# **SERVICE BULLETIN**

## **MASSEVERBINDUNG FÜR GEBERLEITUNG**

### **FÜR ROTAX<sup>®</sup> MOTOR TYPE 912 (SERIE)**

### **SB-912-007 UL**

**Arbeitsanweisung**

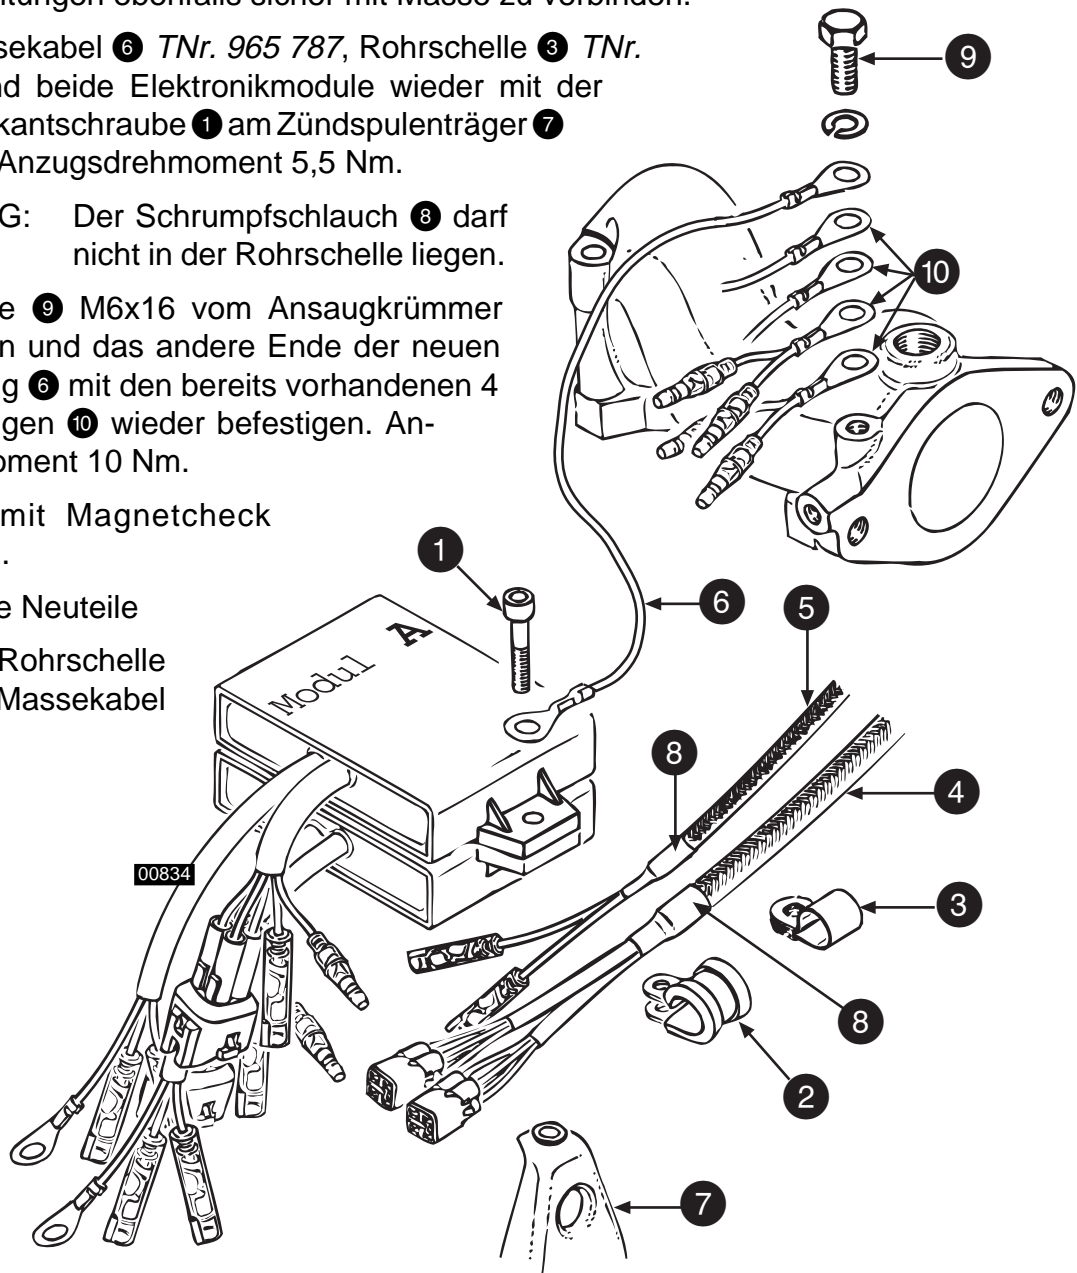
- Anlaß:** Bei der bisherigen Ausführung der Zündanlage können im Bereich starker Radiosender Zündstörungen vorkommen. Aufgrund positiver Ergebnisse entsprechender EMV-Tests (elektro-magnetische Verträglichkeit) müssen sämtliche betroffenen Motore nachgerüstet werden.

- Fristen:** An den betroffenen Motoren ist diese Maßnahme **bei der nächsten 100h-Kontrolle**, jedoch spätestens bis **15. März 1995** durchzuführen.
- Abhilfe:** Verbesserung der Masseverbindung gemäß nachstehender Arbeitsanweisung.

- 1) Innensechskantschraube ❶ M5x25 abschrauben und Rohrschelle ❷ mit innenliegendem Gummi entfernen.
- 2) Neue Rohrschelle ❸ (ohne Gummiverkleidung) aufschieben und die Leitungsstränge der Geber- und Ladespulenleitung ❹ und ❺ soweit nach vorne schieben, bis das Metallgeflecht der beiden Leitungsstränge zur Gänze in der neuen Rohrschelle aufliegt.
- 3) Die Zündungs-Abstelleitungen sind über die ganze Länge abzuschirmen. Die Abschirmungen sind mit kurzen Anschlußdrähten gemeinsam mit der Masseleitung ❻ bei der Innensechskantschraube ❶ zu verschrauben. Zündschalterseitig sind die Schirmungen der Abstelleitungen ebenfalls sicher mit Masse zu verbinden.
- 4) Neues Massekabel ❻ TNr. 965 787, Rohrschelle ❸ TNr. 851 119 und beide Elektronikmodule wieder mit der Innensechskantschraube ❶ am Zündspulenträger ❷ befestigen. Anzugsdrehmoment 5,5 Nm.

■ **ACHTUNG:** Der Schrumpfschlauch ❸ darf nicht in der Rohrschelle liegen.

- 5) Sk-Schraube ❾ M6x16 vom Ansaugkrümmer abschrauben und das andere Ende der neuen Masseleitung ❻ mit den bereits vorhandenen 4 Masseleitungen ❿ wieder befestigen. Anzugsdrehmoment 10 Nm.

- 6) Probelauf mit Magnetcheck durchführen.

- 7) Erforderliche Neuteile  
1x 851 119 Rohrschelle  
1x 965 787 Massekabel
